佐賀県議会参考人陳述

井野博満

2013年12月13日

Ⅲ 玄海3号機・4号機適合審査の問題点

2. 重大事故等対策概要図（短期対策）

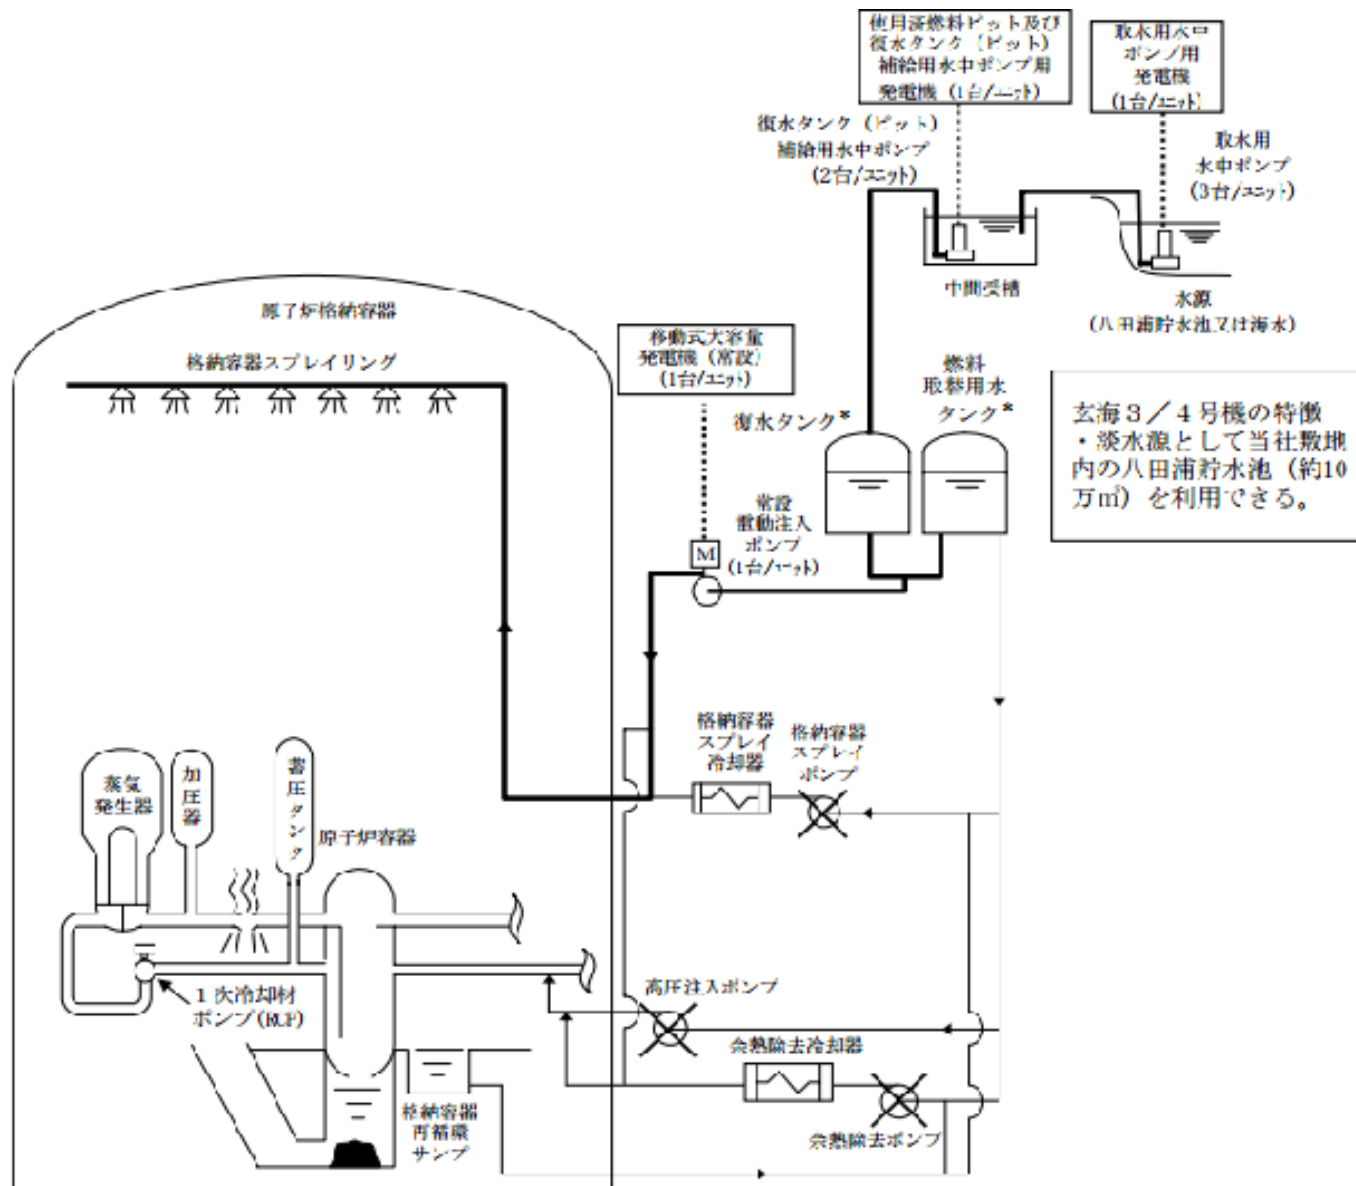
作業員は事態を適格に判断できるか

- この事態が起これば、炉心にある核燃料の溶融は避けられないと作業員が判断し、格納容器の冷却に作業を集中する
- 作業員は事態を正確に認識し、判断できるか？
- 古作安全審査官「どのタイミングで作業に向かわせることになりますか」
- 谷本玄海発電所第二所長「運転員が10分の余裕の中で判断して、スプレイだという指示をします。」(議事録)

5. 有効性評価結果〔格納容器破損防止対策〕（5／5）

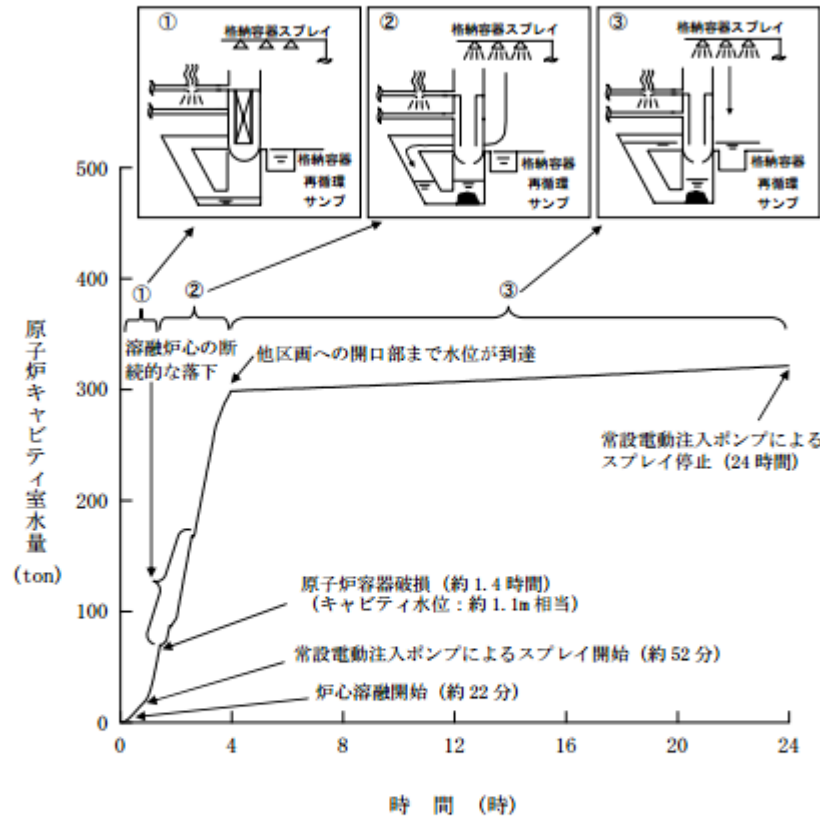
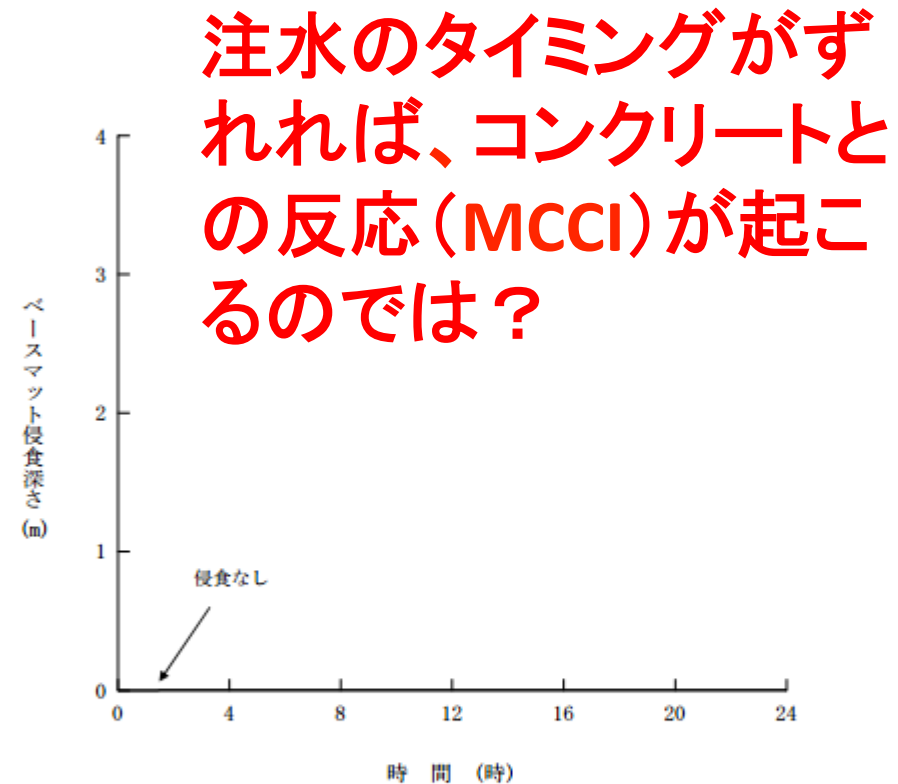
注水のタイミングがずれば、コンクリートとの反応(MCCI)が起こるのでは？

熔融核燃料混合物(コリウム)と コンクリートの反応を防げるのか

- 九州電力の解析は、キャビティ(格納容器下部)に水が溜まっていることを前提にしている
- 運転員の炉心溶融という判断が遅れたり、注入ポンプによる繋ぎ込みが手間取り、**スプレ**
イ開始が遅れれば、コンクリートの破壊を防
げない危険性がある

コア・キャッチャーを設置すべきである

- 落下した核燃料混合物を、耐火煉瓦でキャッチする「コア・キャッチャー」を設置すべきである
- コア・コンクリート反応を防ぐ方法は、「水張り」ではなく、コア・キャッチャーの設置である
- 技術的に可能な対策はすべて実施すべきである

第 5.3.1.2 図 雰囲気圧力・温度による静的負荷（格納容器過圧破損）

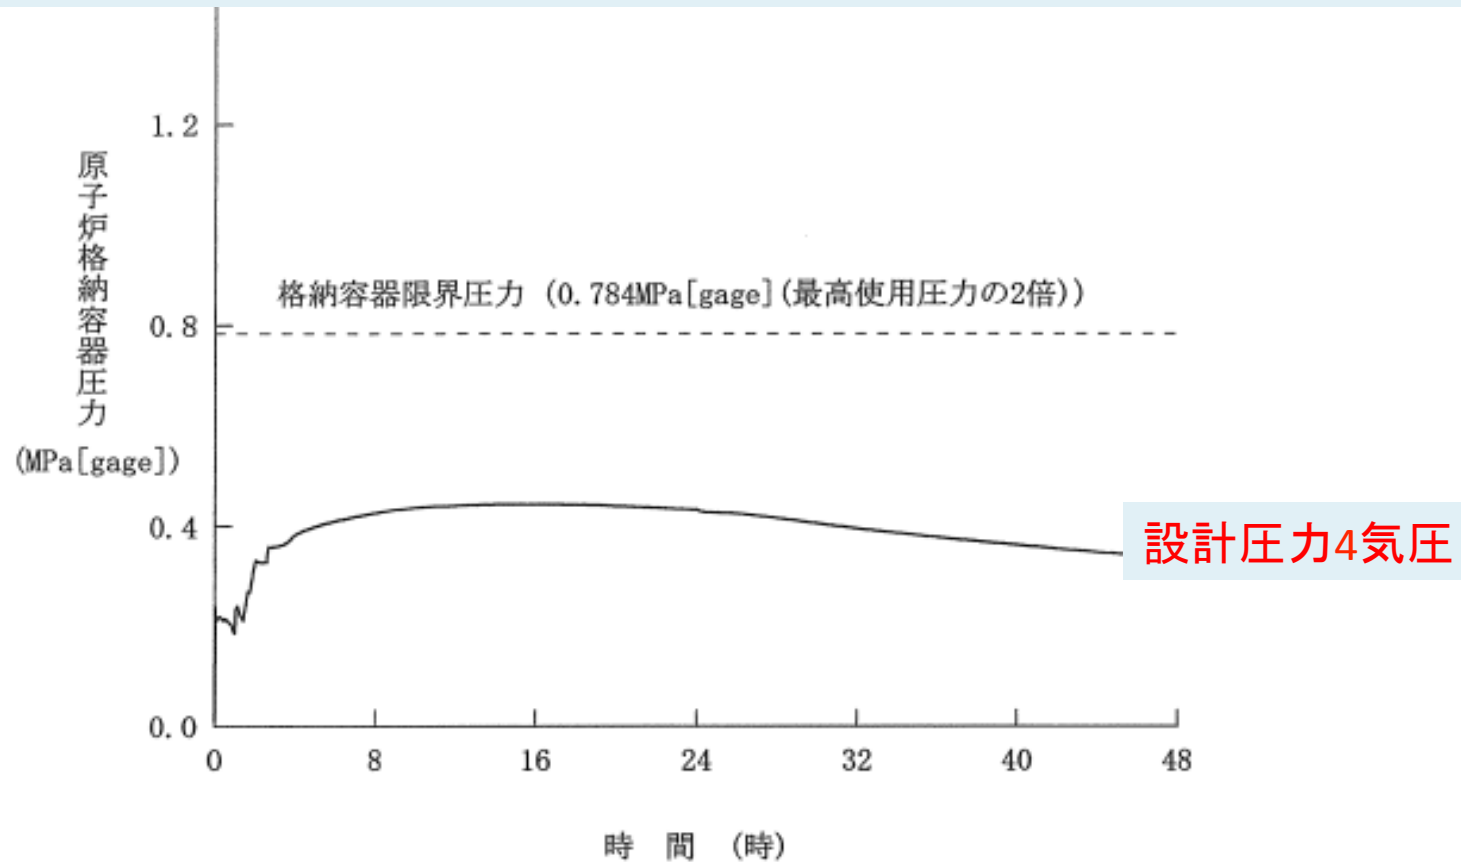
更なる大疑問：水素爆発は起こらない？

- スリーマイル島事故では、水素爆発を示す圧カスパイクが観測されている
- 玄海3・4号の解析では、それ以上の水素が発生するのに、MAAPの解析では圧カスパイクが現れない
- 格納容器圧力や水素濃度もぎりぎりセーフとされている。本当に大丈夫か？

第 5.3.4.2 図 水素燃焼

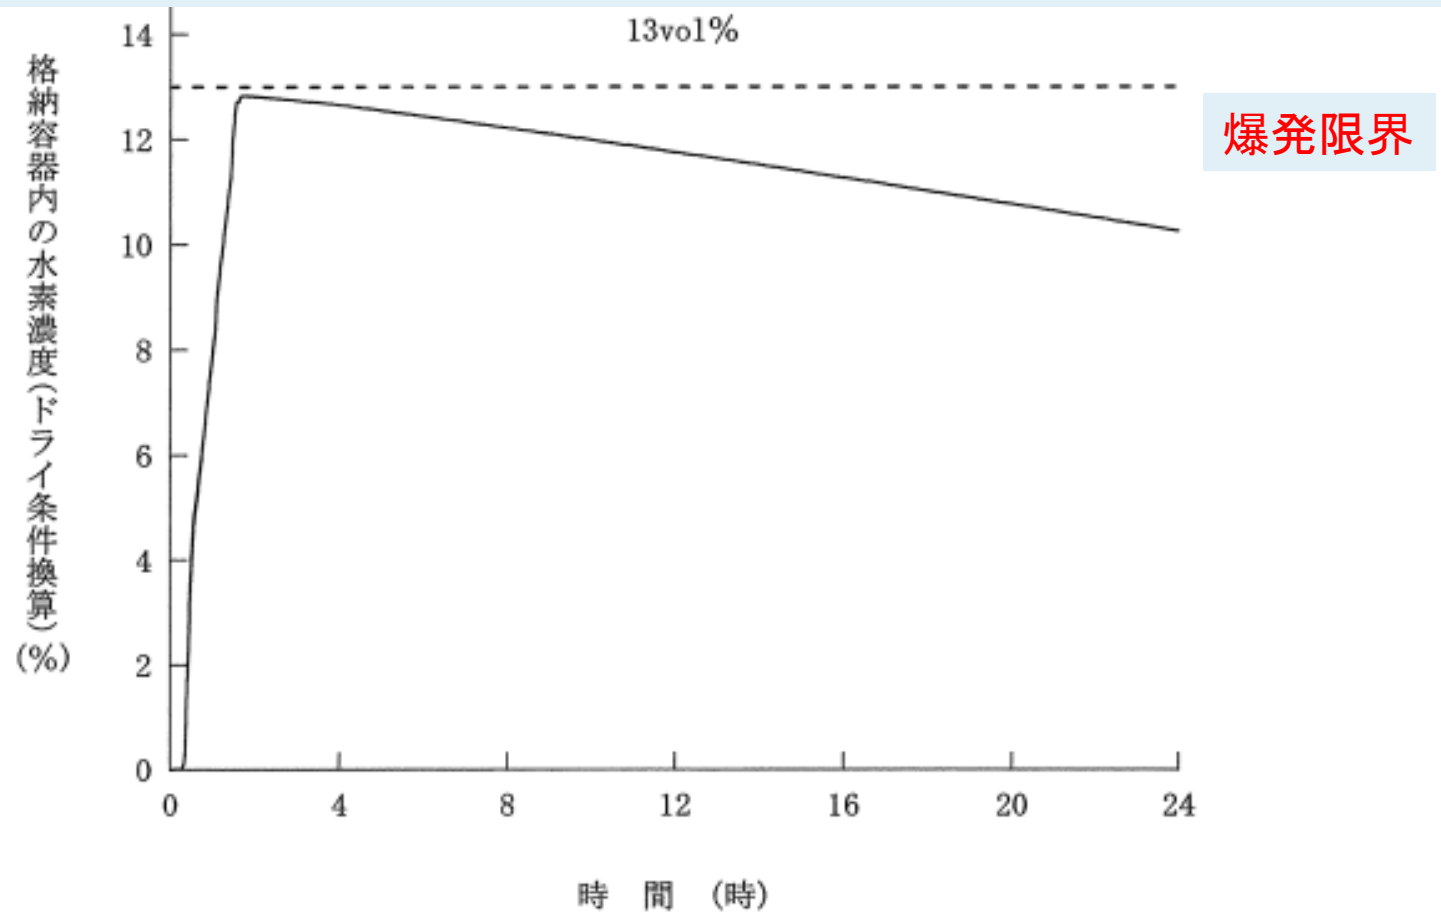
計算の不確かさを無視した解析

- 爆発限界(水素濃度13%)ぎりぎりの数値である
- ジルコニウム被覆管の75%が水と反応するとして発生する水素の量を計算している。それ以上なら爆発限界に達してしまう
- 水素は、格納容器内でほぼ均一濃度になる。しかし、内部構造物に妨げられれば、局所的に濃度が上がる。また、軽いから上方では濃度が高くなるはず
- 限界内に収まるよう、作ったような計算だ

格納容器に窒素を充填すべきである

- 沸騰水型原子炉（BWR）では、格納容器は窒素充填されている。福島事故では、水素爆発は容器外の建屋で起こった
- 加圧水型原子炉（PWR）では、格納容器の体積が大きいため水素濃度の上昇が遅いという理由で空気のままである。しかし、それは時間の問題
- 水素結合装置（リコンビナーター）や水素燃焼装置（イグナイター）が設置されているが、機能には限界がある
- 技術的に可能な対策はすべて実施すべきである
